NÝ STARFSEMI - VEITINGASTAÐUR 1. HÆÐ

Saffran veitingastaður

Heimilisfang:	Basalthrauni 16
Sveitarfélag:	220 Hafnarfjörður
Verkhluti:	AÐALUPPDRÆTTIR
Skýringatexti:	AFSTÖÐUMYND, GRUNNMYND, ÚTLIT OG SNIÐ

ARKÍS arkitektar (99) 1.01 A
teikning breyting

2 GRUNNMYND 1. HÆÐ
1:100

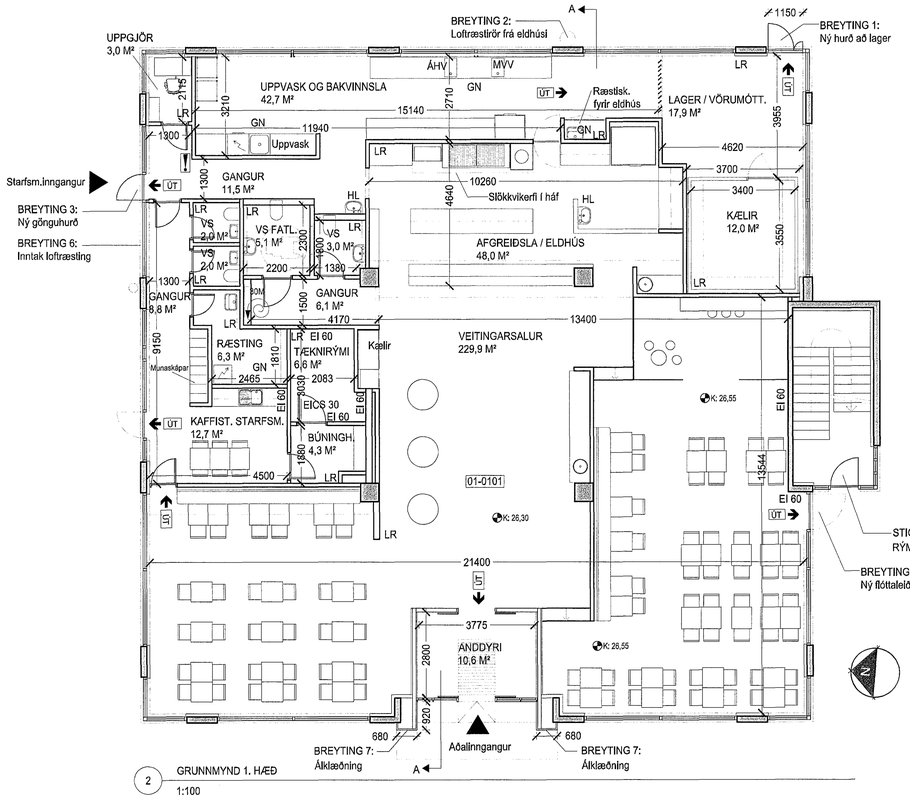
1.HÆÐ
Innanhúsbreytingar

4 ÁSÝND NORÐUR

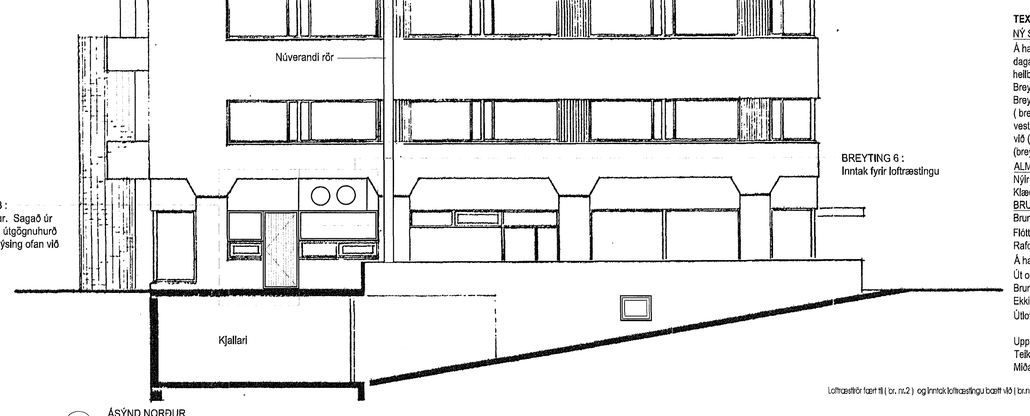
BREYTING 3 :
Nýr inngangur. Sagað úr gluggaopi og útgöngnuhurð komið fyrir. Lýsing ofan við hurð.

BREYTING 5 :
Merkingar á framhlið. Skilti eru baklýst með stöðugri lýsingu.

BREYTING 7 :
Inngangi breytt. Álklæðning við inngang.

BREYTING 6 :
Inntak fyrir loftræstingu

Loftræstirör fasrt til (br. nr.2) og inntak loftræstingu bætt við (br.nr.6). Aðalinngangi breytt í útitt (br. nr. 7). Lýsing sett við útgangа.

5 ÁSÝND VESTUR

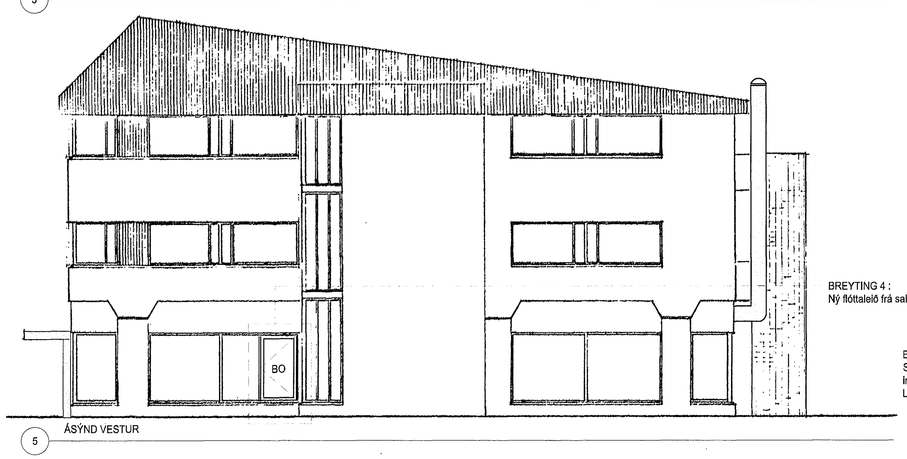
BREYTING 4 :
Ný flóttaleið frá sal.

6 ÁSÝND AUSTUR

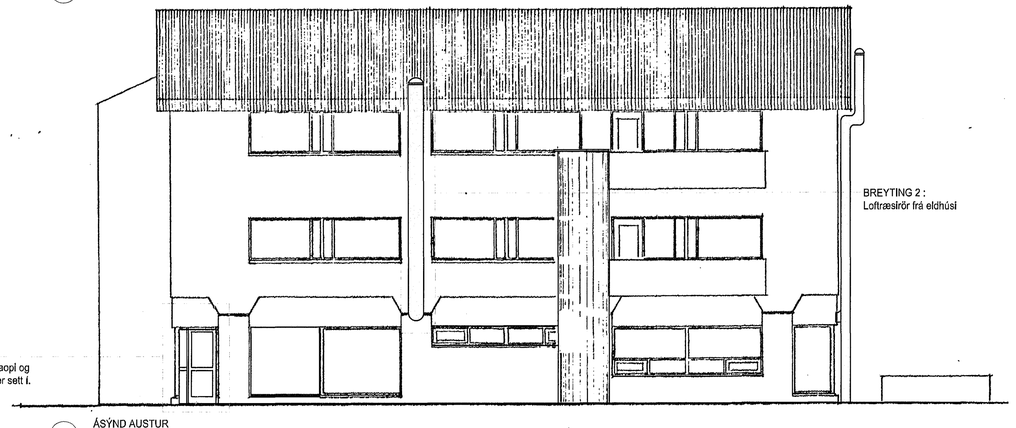
BREYTING 1 :
Sagað niður úr gluggaopi og inngögnuhurð að lager sett í. Lýsing ofan við hurð.

BREYTING 2 :
Loftræslrör frá eldhúsi
